Centrale nucléaire de Fessenheim

Instruction par l'ASN de l'anomalie affectant une virole basse d'un générateur de vapeur

Anomalie de chutage

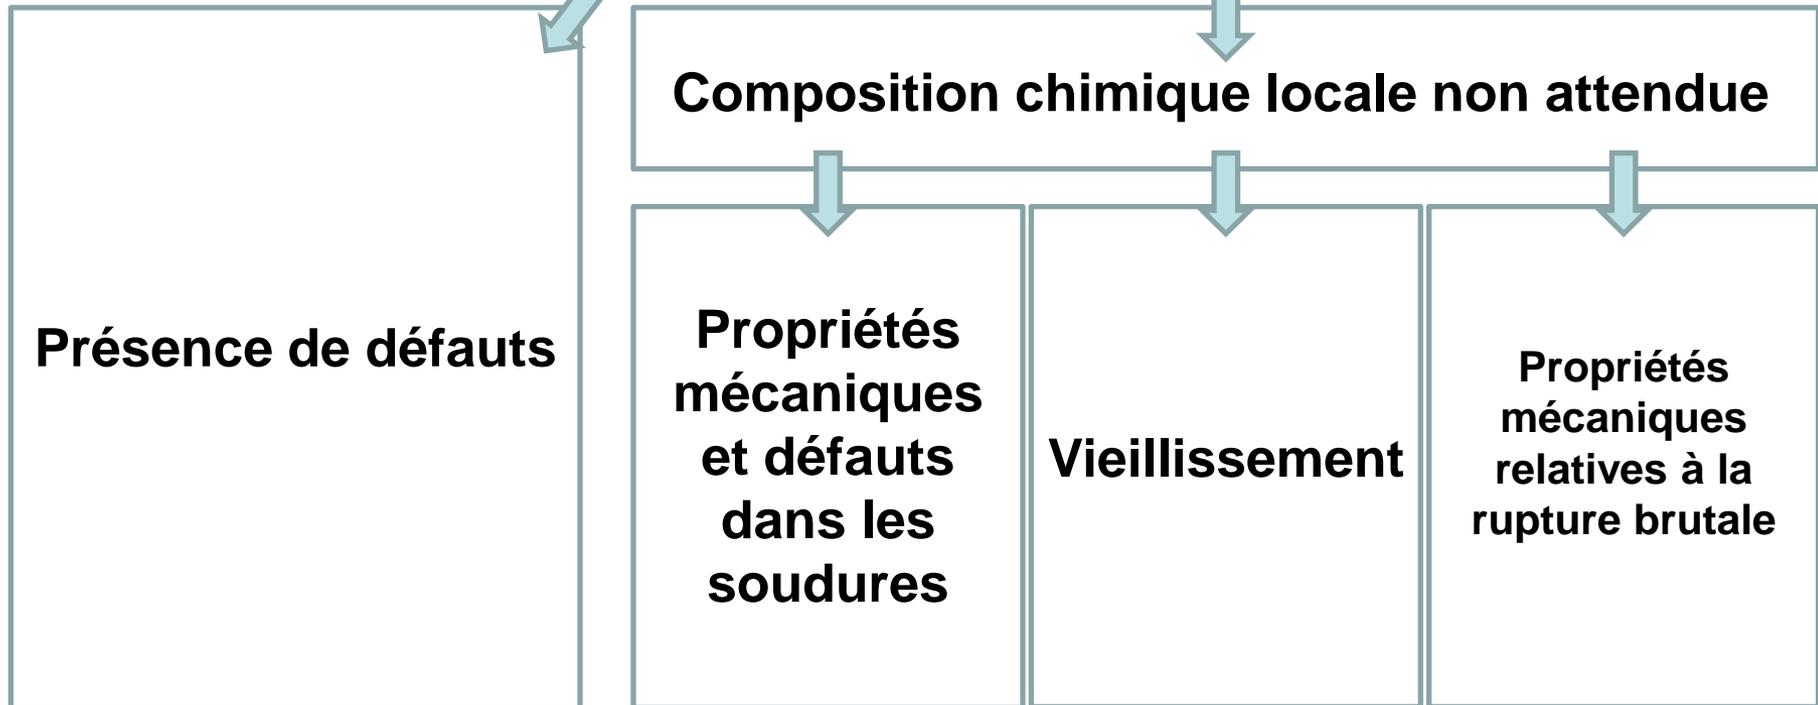
Non réalisation du chutage en tête

Présence d'une partie de la masselotte dans la pièce
